► **Magdevågneset**

Støyvurdering

Oppdragsnr.: **52207145** Dokumentnr.: **RIA03** Versjon: **J02** Dato: **2025-04-11**

I denne besvarelsen er utfordringene som legges frem fra Statsforvalteren gjennomgått og svart ut. Det er utført nye beregninger med gjeldende oppdatert terrengunderlag for planområdet.

Figur 2: Eksempel på skjermingstiltak som gir stille side iht. veileder M-2061 (illustrasjon fra Miljødirektoratet).

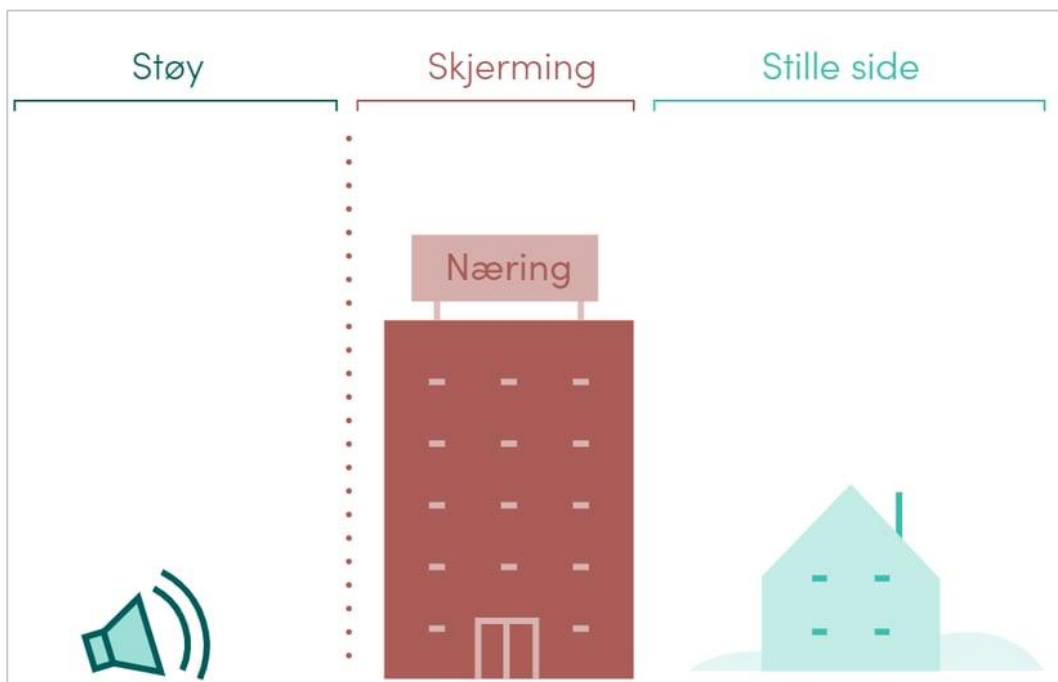
Planframlegget opnar for etablering av støysensitiv busetnad og uteopphaldsareal i område utsett for støy frå tilgrensande veg. Av vedlagt støyanalyse går det fram at på tross av føresette skjermingstiltak vil framleis øvste etasje for bygg 5 og 6, samt dei to øvste etasjane i bygg sju ligge i raud støysone. Det er generelt krevjande å skjerme høge bygningar med støyskjerm på bakkenivå då slik skjerming berre er effektiv for dei 1-2 nedste etasjane. Av miljødirektoratet sin rettleiar M-2061 til støyretningslinja T-1442, går det fram at det i enkelte unntakstilfelle kan opnast for løysingar under definisjonen «dempa fasade» for ein mindre andel bustadar, men det bør då sikrast kompensierende tiltak som lett tilgjengeleg uteopphaldsareal av god kvalitet og liknande. Også tiltak som strategisk romløyising for etablering av soverom på stille side er aktuell. Slike tiltak må fastsettest i reguleringsføresegner. At slike løysingar faktisk er gjennomførbare for utsette bueiningar bør illustrerast som del av planframlegget.

Statsforvaltaren er kritisk til mengde bustadar som ikkje ser ut til å oppfylle vilkåra for etablering av støysensitiv busetnad i støyretningslinja T-1442. Vi stiller spørsmål ved om talet på bueiningar med aksept for dempa fasade er for høgt innafor området, med utgangspunkt i kommunedelplanen og Miljødirektoratet sine føringar. Vi saknar vidare nærare avklaring av eventuelle kompensierende vilkår samt fastsetting av desse i reguleringsføresegnene.

Med plansituasjonen som ligger til grunn for innsigelsen er det etter vår forståelse ingen leiligheter som har dempet fasade etter definisjonen i T-1442/2021 og veileder M-2061. Med langsgående skjermingstiltak langs vegen, har alle syv boligblokker en naturlig stille side mot sør. Figur 2 viser illustrasjon fra M-2061 med eksempel på langsgående skjermingstiltak som gir stille side. Den stille siden kan være direkte bak den langsgående støyskjermen eller på motsatt fasade, som det er tilfelle her på Magdevågneset.

Dempet fasade er i M-2061 definert som «en støyeksonert fasade som etter skjerming på eller ved fasaden får et lydnivå utenfor åpningsbart vindu og/eller balkongdør som ikke overskrider grenseverdiene i tabell 2.» Det langsgående skjermingstiltaket langs E136 omfattes dermed ikke av denne definisjonen til dempet fasade.

Figur 3: Bruk av næringsbebyggelse som skjerm mot støy (illustrasjon fra Miljødirektoratet).

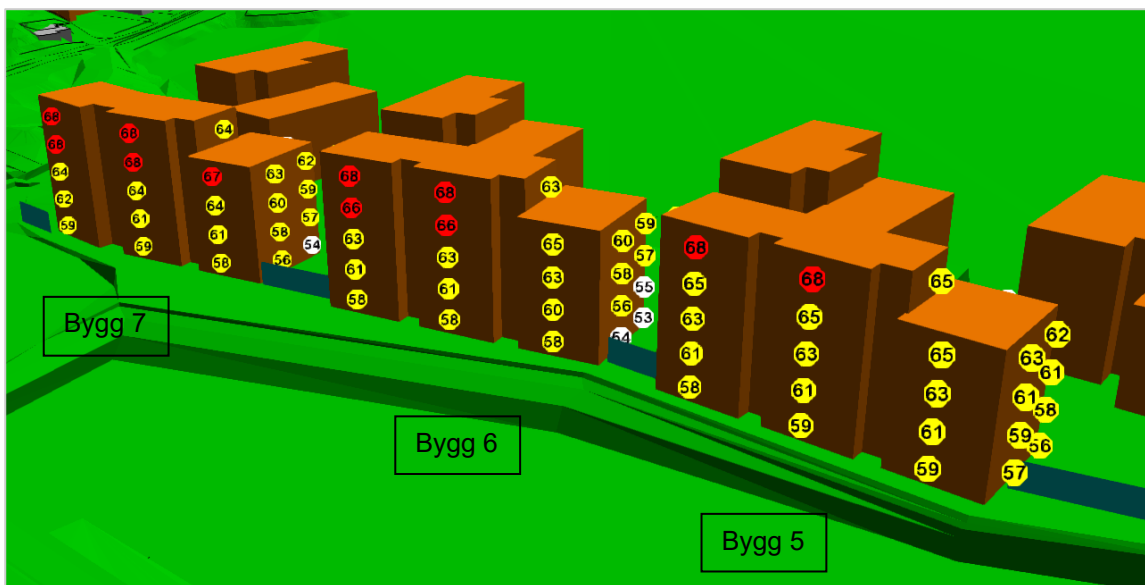
Etablering av kvartalsleikplass f_LEK1 føreset etablering av bygg 8 for tilstrekkeleg sikring av støytilhøve. Dersom dette bygget ikkje blir etablert er det føresett lokal støyskjerming kring leikearealet. Vi er kritiske til om ei slik alternativ løysing vil gi gode estetiske og funksjonelle kvalitetar i bumiljøet og saknar ein nærare illustrasjon av ei slik løysing.

For å ta hensyn til dette, bør det foreligge en rekkefølgebestemmelse om at bygg 8 etableres først. Bygg 8 bidrar også til skjerming av bakenforliggende boligbygg. M-2061 spesifiserer at stille side kan skapes ved å plassere næringsbygg som skjerm mellom støykilden og støyfølsom bebyggelse, som vist i figur 3.

Figur 13: Støynivå L_{den} 1,5 meter over terreng. Høyeste fasadenivå vist på bygningene. Skjermhøyde 2,5 meter ved f_LEK1, skjerm lengde ca. 14 meter.

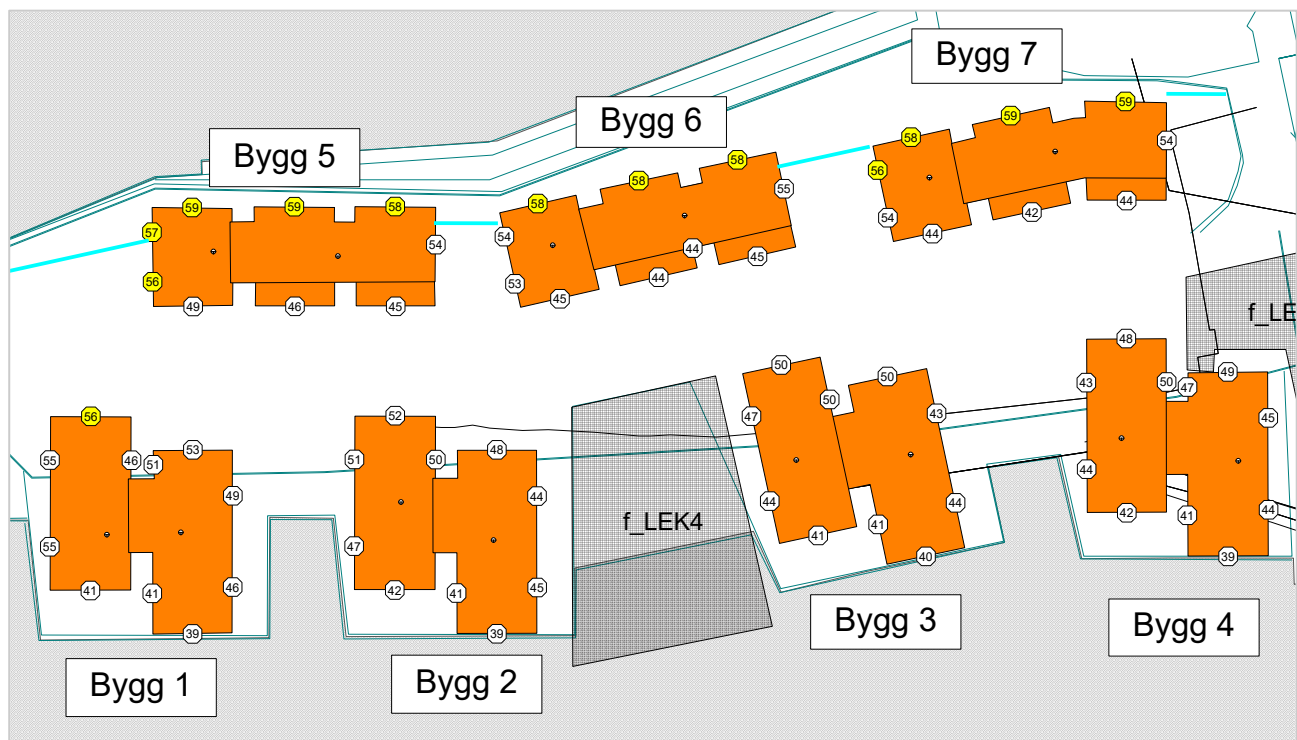
Etter avtale med oppdragsgiver har det blitt utført beregninger av støynivåer uten bygg 8. Dersom ikke bygg 8 etableres vil areal avsatt til kvartalslekeplass f_LEK1 ha støynivå over $L_{den} 55$ dB og vil ikke kunne tas i bruk som lekeplass. Kommunens lekeplassnorm begrenser antallet boenheter til 49 dersom kvartalslekeplass f_LEK1 ikke oppføres. Uten bygg 8 vil også ikke bygg 3, 4 og 7 kunne bygges på grunn av støyforhold.

Det foreslås at det fremstilles en rekkefølgebestemmelse om at bygg 3, bygg 4 og bygg 7 ikke kan oppføres før bygg 8 er oppført.

For at alle lekeplassene f_LEK2, f_LEK3 og f_LEK4 skal oppfylle krav til støynivå $L_{den} \leq 55$ dB på terreng er det behov for en lokal støyskjerm ved f_LEK2. Dette gjelder for situasjon uten bygg 3, 4, 7 og 8. Skjermen må ha skjermhøyde 2,5 meter over terreng og en skjerm lengde på ca. 14 meter. Støysituasjonen er vist i figur 13.
